Sitzung des Hauptausschusses der Stadt Grevesmühlen, Nr: SI/12HA/2019/71

- 8 Satzung über den Bebauungsplan Nr. 34.2 "Wohngebiet Mühlenblick-Erweiterung" östlich des Rosenweges der Stadt Grevesmühlen hier: Abwägung der eingegangenen Stellungnahmen zum Vorentwurf (Abwägungsbeschluss) **VO/12SV/2019-197**

Anlage 1 zum Beschluss 2019-_____ - Bebauungsplan Nr. 34.2 der Stadt Grevesmühlen „Wohngebiet Mühlenblick-Erweiterung“ östlich der Rosenweges

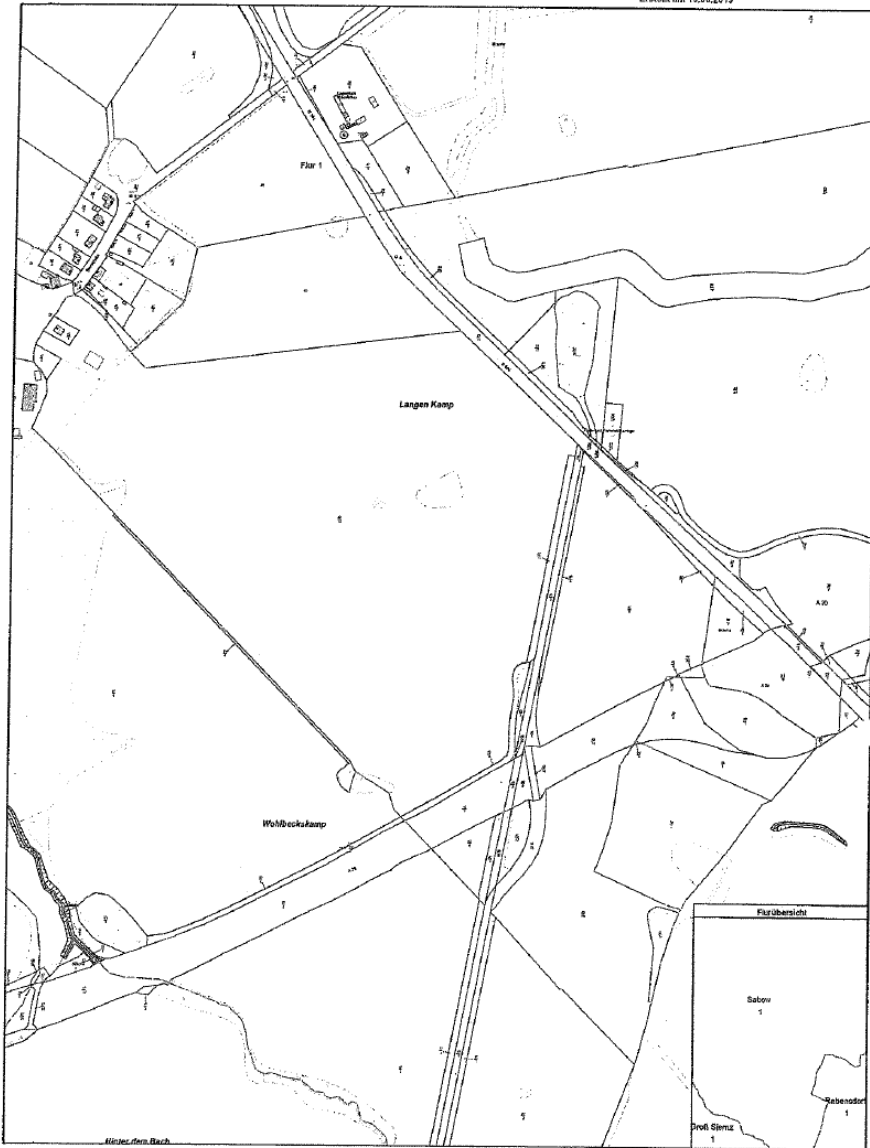
Ifd. Nr.	Stellungnahme von/vom	Behandlung der Stellungnahmen	Entscheidung/Beschluss
	<p>Schallschutzmaßnahme außerhalb des Plangebietes rechtlich dauerhaft zu sichern ist und eine Umsetzung hinsichtlich der bau- und planungsrechtlichen Genehmigung rechtlich nachvollziehbar sein muss (z.B. durch städtebauliche Verträge, Nachweis der Wirksamkeit durch Abnahmemessungen usw.).</p> <p>Darüber hinaus ist für die Kompensation der verbleibenden Überschreitung im OG an der nordöstlichen Gebäudeseite (siehe Anlage 5b) die textliche Festsetzung erforderlich, dass auf dem betroffenen Baugrundstück keine zu öffnenden Fenster von schutzbedürftigen Aufenthaltsräumen zulässig sind.</p> <p>2. Geruchsmissionen des Landwirtschaftsbetriebes</p> <p>Im Rahmen der Aufstellung des B-Planes Nr. 34 wurde eine Emissions- und Immissionsprognose für Geruch durch die LMS mit Datum vom 16.05.2013 erstellt, um festzustellen, ob entsprechend der Geruchsmissions-Richtlinie M-V durch die Vorbelastung die vorgeschriebenen Immissionswerte für Geruch am geplanten Wohngebiet eingehalten werden. Diese Prognose wurde überarbeitet und ergänzt (20.12.2013) und an den vorhandenen Tierbestand angepasst. Ergebnis der Prognose ist, dass im Plangebiet die Geruchsstundenhäufigkeiten bei 2 bis 3 % der Jahresstunden liegen. Somit wird der nach der GIRL-MV für Wohn- und Mischgebiet einzuhaltende Immissionswert von 10 % der Jahresstunden im geplanten allgemeinen Wohngebiet unterschritten.</p> <p>Mit freundlichen Grüßen Im Auftrag</p> <p>Hendler</p>	<p>Zu 4. Die Ergebnisse des Gutachtens werden zur Kenntnis genommen und haben im Rahmen des Planverfahrens weiterhin Bestand.</p>	<p>Zu berücksichtigen.</p>

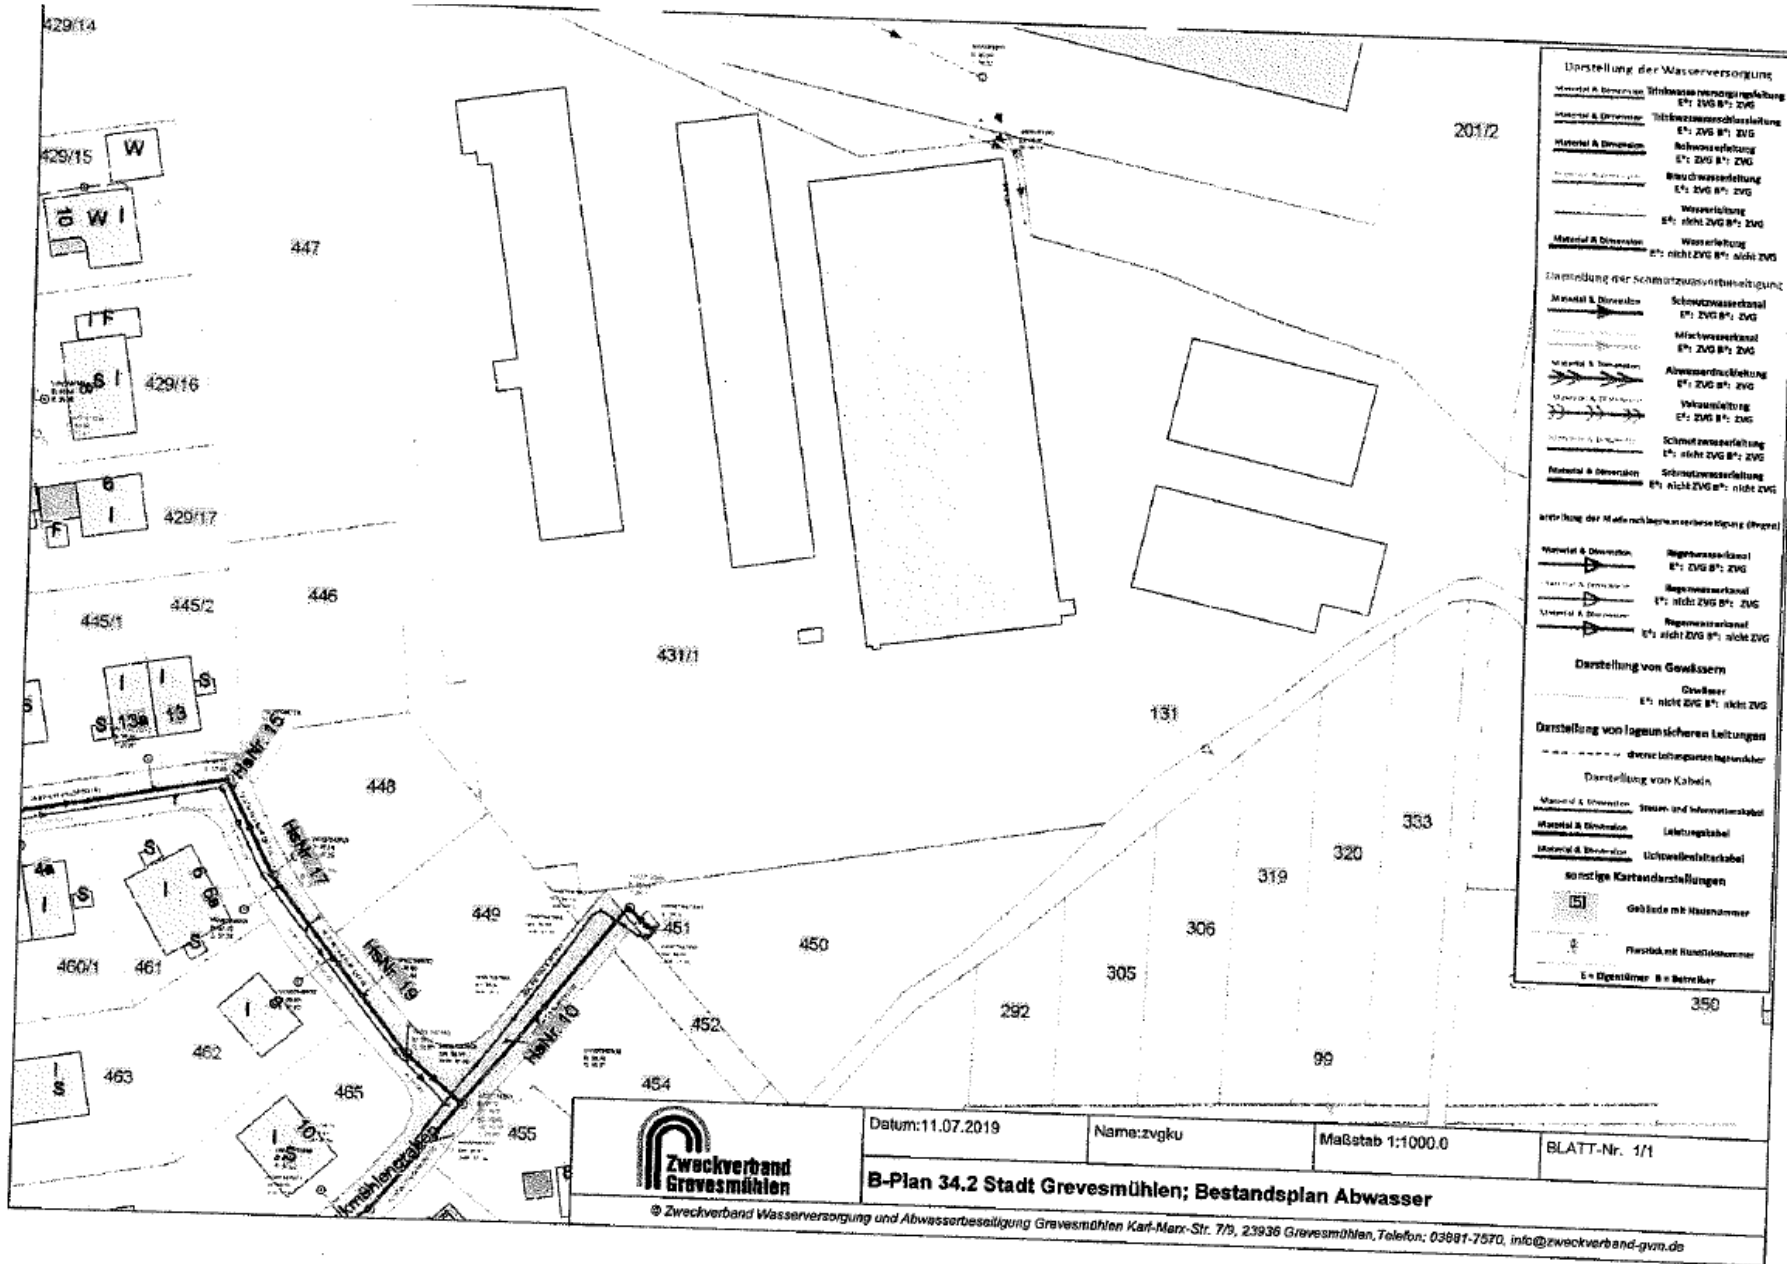
Ifd. Nr.	Stellungnahme von/vom	Behandlung der Stellungnahmen	Entscheidung/Beschluss
	<p style="text-align: center;">2</p> <p><u>Niederschlagswasser</u> Das Niederschlagswasser aus dem Gebiet kann nach Aussage eines vorliegenden Gutachtens vor Ort nicht versickert werden. Aufgrund dessen muss eine zentrale Niederschlagswasserbeseitigungsanlage mit Grundstücksanschlüssen vorgesehen werden. In der technischen Planung sind die genehmigte Einleitmenge ins Gewässer 7/11/B3 sowie die voraussichtlich daraus resultierende gedrosselte Einleitung bzw. Rückhaltung zu berücksichtigen.</p> <p>Jede weiterführende Planung und Änderung ist dem ZVG erneut zur Abstimmung vorzulegen.</p> <p>Bei Rückfragen stehe ich Ihnen gern zur Verfügung.</p> <p>Mit freundlichen Grüßen</p> <p> Andreas Lachmann</p> <p><u>Verteiler:</u></p> <ul style="list-style-type: none"> • Empfänger • ZVG t1 <p><u>Anlage:</u></p> <ul style="list-style-type: none"> - Bestandsplan Abwasser - Bestandsplan Trinkwasser und Hydranten 	<p>Zu 5. Die Ausführungen werden in der Begründung beachtet. Die technische Planung berücksichtigt die Anforderungen.</p> <p>Zu 6. Die Ausführungen werden zur Kenntnis genommen und werden beachtet.</p> <p>Zu 7. Die Kontaktinformationen werden zur Kenntnis genommen.</p> <p>Zu 8. Die Anlagen werden der Verfahrensdokumentation beigelegt.</p>	<p>Zu berücksichtigen.</p> <p>Zur Kenntnis zu nehmen.</p> <p>Zur Kenntnis zu nehmen.</p> <p>Zu berücksichtigen.</p>

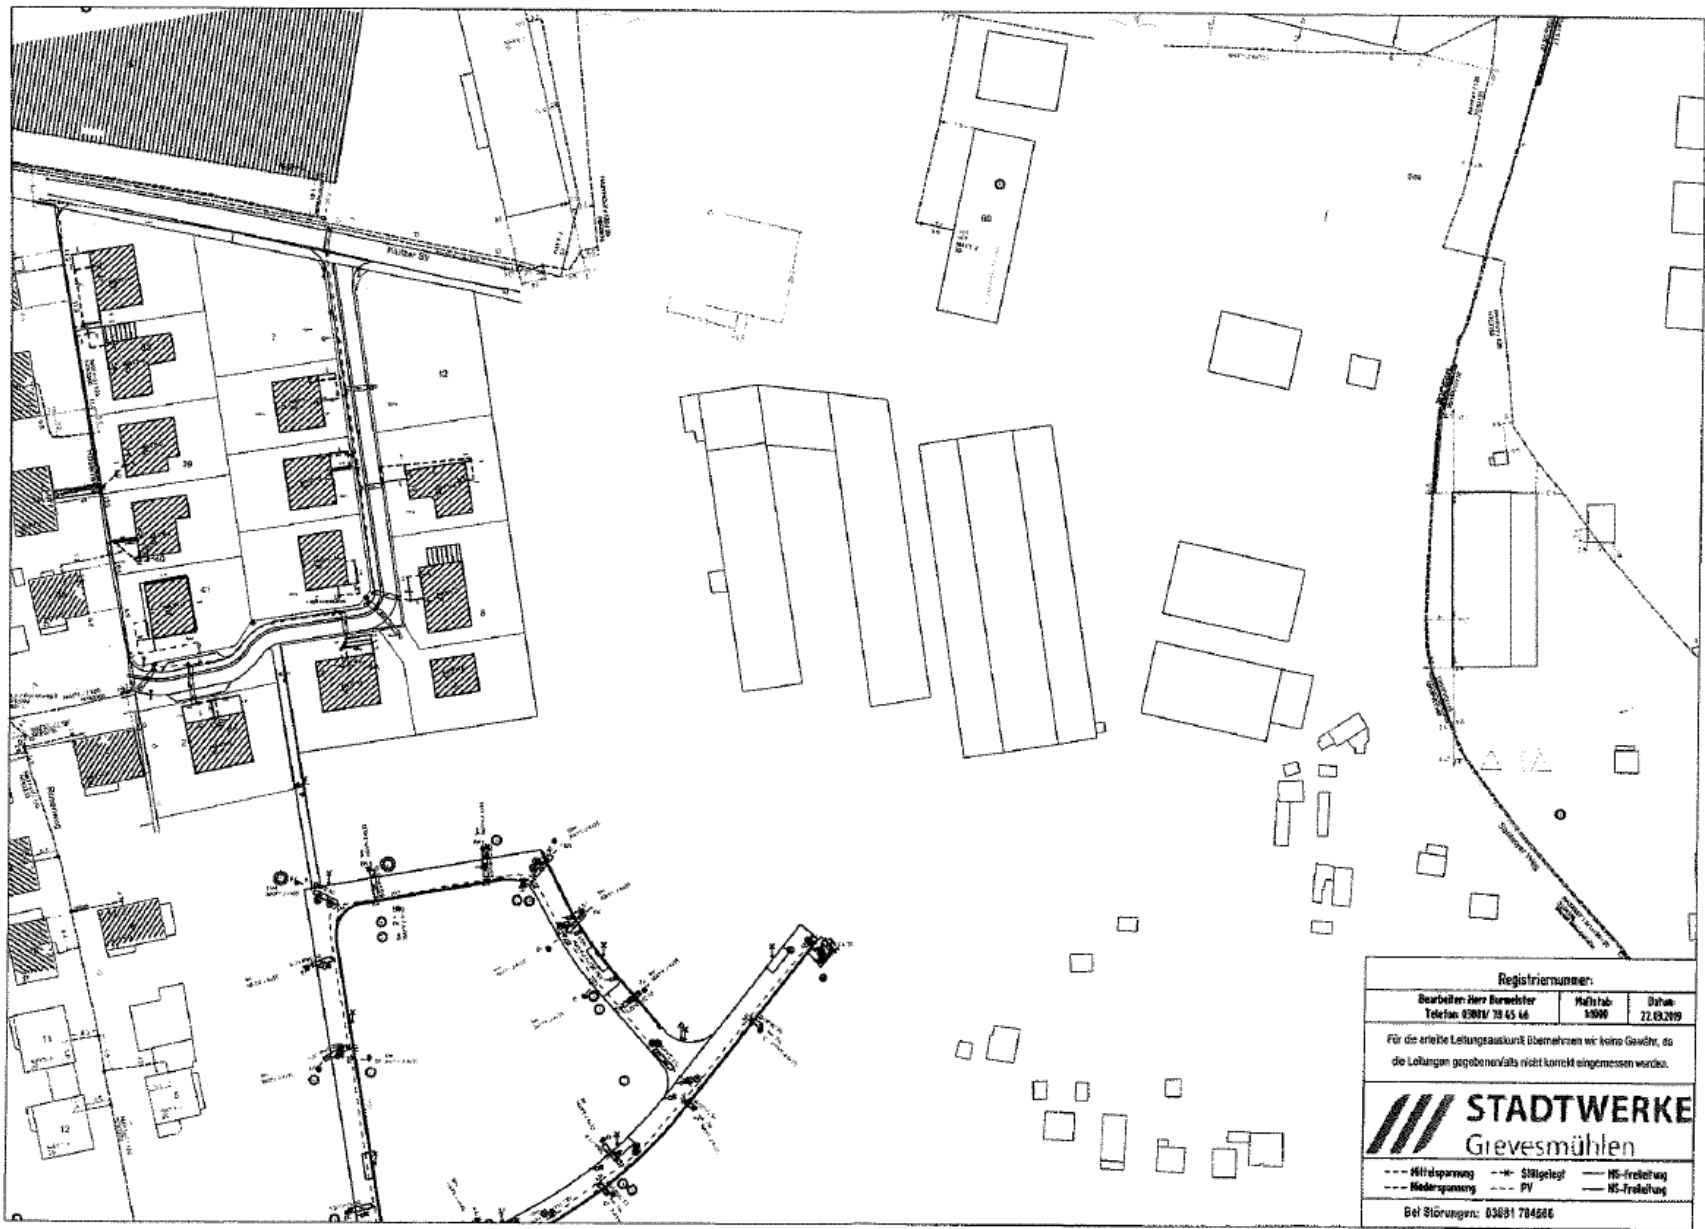
Ifd. Nr.	Stellungnahme von/vom	Behandlung der Stellungnahmen	Entscheidung/Beschluss
	<div style="text-align: center;">  <p>STADTWERKE Grevesmühlen</p> <p><i>Meine Region. Meine Energie</i></p> </div> <p>Grevesweg 26 23445 Grevesmühlen</p> <p>Geschäftsführer Holger Böhm</p> <p>Vorsitzende des Aufsichtsrats: Lars Pöhlert</p> <p>Telefon: 03881 78 45 0 Telefax: 03881 79 45 67 info@stadtwerke-gym.de www.stadtwerke-gym.de</p> <p>Ihre Zeichen: _____ Ihre Nachricht vom: _____</p> <p>Ihre Zeichen, unsere Nachricht vom: _____ WK</p> <p>Leitung, Name: _____ 013881 7945-_____</p> <p>62. Herr Küsel</p> <p>Datum: 25.06.2019 <i>(Eingang per Mail)</i></p> <p>Satzung: Stadtwerke Grevesmühlen GmbH Bauvorhaben: Satzung Bebauungsplan Nr. 34.2 „Wohngebiet Mühlenblick- Erweiterung“ Ort: 23936 Grevesmühlen, östlich des Rosenweges</p> <p style="text-align: right;">Reg.-Nr.: S/002/19</p> <p>Sehr geehrte Frau Matschke,</p> <p>dem o. g. Bauvorhaben stimmen wir grundsätzlich zu. Die Zustimmung beschränkt sich auf das genannte B-Plangebiet.</p> <p>Ein Anschluss an das Strom- und Gasversorgungsnetz über die vorhandenen Netze ist in Abhängigkeit von der zu erwartenden Leistungsanspruchnahmen zu prüfen. Eine Erschließung mit Erdgas muss zwischen dem Erschließungsträger und dem Versorgungsunternehmen abgestimmt werden. Im weiteren Planungsverfahren ist zu klären, ob in dem Gebiet eine individuelle Gaserschließung der entstehenden Grundstücke erfolgen soll.</p> <p>Im Zusammenhang mit den erforderlichen Erschließungsarbeiten sind folgende Hinweise zu berücksichtigen: Im o. g. Gebiet befinden sich Versorgungsleitungen der Stadtwerke Grevesmühlen GmbH und anderer Träger öffentlicher Belange. Eine Über- bzw. Unterbauung ist nicht zulässig. Bei Kreuzungen und Näherungen sind Mindestabstände lt. DIN einzuhalten. Die Kosten für eine eventuelle Umverlegung gehen zu Lasten des Verursachers.</p> <p>Zur terminlichen Absprache für die erforderliche Kabeleinweisung vor Ort setzen Sie sich bitte rechtzeitig vor Baubeginn mit Herrn Ruedel, WEMAG (Tel. 0385 7552644) in Verbindung. Zur terminlichen Absprache für die erforderliche Kabeleinweisung vor Ort bezüglich der Straßenbeleuchtung setzen Sie sich bitte rechtzeitig vor Baubeginn mit Herrn Böhm Stadtwerke Grevesmühlen GmbH (Tel. 03881 7845521) in Verbindung. Zur terminlichen Absprache für die erforderliche Leitungseinweisung bezüglich des Gasnetzes setzen Sie sich rechtzeitig vor Baubeginn mit Herrn Eggers, Hanse Gas GmbH (03841 62614420) in Verbindung.</p>	<p>Zu 1. Die grundsätzliche Zustimmung wird zur Kenntnis genommen.</p> <p>Zu 2. Die Anforderungen an die Strom- und Gasversorgung werden im Rahmen der technischen Planung detailliert abgestimmt. Die Begründung wird ergänzt.</p> <p>Zu 3. Allgemeine Hinweise zu Leitungen und zur Berücksichtigung von Leitungen werden beachtet. Die Begründung wird ergänzt. Eine detaillierte Berücksichtigung des Leitungsbestandes erfolgt auf der Ebene der technischen Planung.</p> <p>Zu 4. Die Hinweise zur technischen Vorbereitung des Verfahrens werden zur Kenntnis genommen. Die Bauleitplanung baut auf einer entsprechenden technischen Planung auf. Die Abstimmungen bzw. das Abstimmungserfordernis ist im Rahmen der weiteren Vorbereitung mit den zu berücksichtigenden Ver- und Entsorgern abzustimmen.</p>	<p>Zur Kenntnis zu nehmen.</p> <p>Zu berücksichtigen.</p> <p>Zu berücksichtigen.</p> <p>Zu berücksichtigen.</p>
